熊取事業所第3次設工認コメント対応整理表(1)(R2/05/21)

これまでのコメントに対する回答、対応を下表にまとめて示します。回答、対応については、指摘のあった箇所だけでなく、申請書全般をとおして同様な説明不足、記載漏れがないか確認し、補正する申請書に適切に対応します。

○12月19日コメント(2月18日提出分からの変更箇所を赤字で示します)

別表 2-1-13 第1加工棟表層地盤の液状化判定結果

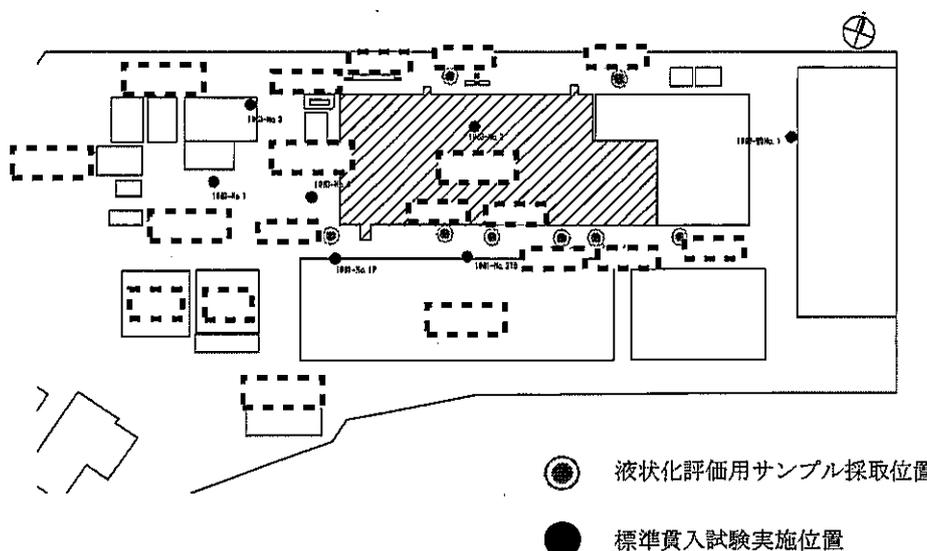
Q1-9: 設工認の審査の進め方については、「試験研究用原子炉施設における新規制基準への適合性審査に係る今後の進め方」(平成28年2月17日原子力規制委員会)の報告に基づき、基本的に発電用原子炉施設に係る工事計画認可の審査及び使用前検査の進め方と同様の方針とし、発電用原子炉施設の工事計画に係る手続きガイドを参考に審査を進めているところで、耐震重要度分類第3類の施設については、耐震計算書の添付まで求めているが、建築基準法に基づく規制の状況(建築確認・耐震評定・計画認定の手続きの状況)については説明すること。

<p>○土間コンクリートを支持する地盤の評価</p> <ul style="list-style-type: none"> ・第1加工棟の各室の積載荷重と土間コンクリートの固定荷重 別表2-1-11に示す。 ・接地圧と表層地盤の許容応力度の評価結果⁽²²⁾ 別表2-1-12に示す。 <p>○表層地盤の液状化の評価⁽²³⁾</p> <ul style="list-style-type: none"> ・液状化判定結果 別表2-1-13に示す。
地震による損傷の防止	<p>[6.1-B1]</p> <p>第1加工棟建物の耐震重要度分類は第3類(割増係数1.0)としている。第1加工棟は、以下に示す耐震補強の改造を行い、一次設計、二次設計の評価結果のとおり、地震による損傷を防止できることを確認している。</p> <p>○耐震補強の改造仕様</p> <p>別表へ-2-1-1～別表へ-2-1-7に示す。</p> <ul style="list-style-type: none"> ・耐震のための補強箇所 図へ-2-1-1、図へ-2-1-6～図へ-2-1-18に示す。 ・位置、構造、寸法、材料 別表へ-2-1-2(1/2)～(2/2)、別表へ-2-1-3、図へ-2-1-21～図へ-2-1-34に示す。 <p>○一次設計の結果</p> <p>常時作用している荷重と静的地震力を組み合わせ、その結果発生する応力に対して、建築基準法等適切と認められる規格及び基準による許容応力度を許容限界とする。⁽²⁴⁾</p> <ul style="list-style-type: none"> ・評価結果を別表2-1-14に示す <p>○二次設計の結果</p> <p>建築基準法施行令第82条の3に規定する保有水平耐力の確認を行い、第1加工棟の保有水平耐力が必要保有水平耐力を上回る設計とする。⁽²⁵⁾</p> <ul style="list-style-type: none"> ・評価結果を別表2-1-15に示す。 <p>[6.1-F1]</p> <p>緊急設備 非常用照明、緊急設備 誘導灯、通信連絡設備 所内通信連絡設備(放送設備(スピーカー))、通信連絡設備 所内通信連絡設備(放送設備(アンプ))、通信連絡設備 所内通信連絡設備(所内携帯電話機(PHSアンテナ))、火災感知設備 自動火災報知設備(感知器)、火災感知設備 自動火災報知設備(受信機)は、耐震重要度分類を第3類とし、第1加工棟にボルト又は溶接等で固定している。また、消火設備 屋外消火栓は耐震重要度分類3類としている。</p>

地点番号 (サンプル採取位置 を下图に示す)	液状化安全率 FL ⁽¹⁾	水平地盤変位 Dcy (cm) ⁽²⁾	液状化判定指標 PL ⁽³⁾	液状化 判定結果
No. 1				可能性なし
No. 2				軽微 危険度は低い
No. 3				可能性なし
No. 4				可能性なし
No. 5				可能性なし
No. 6				可能性なし
No. 7				可能性なし
No. 8				可能性なし
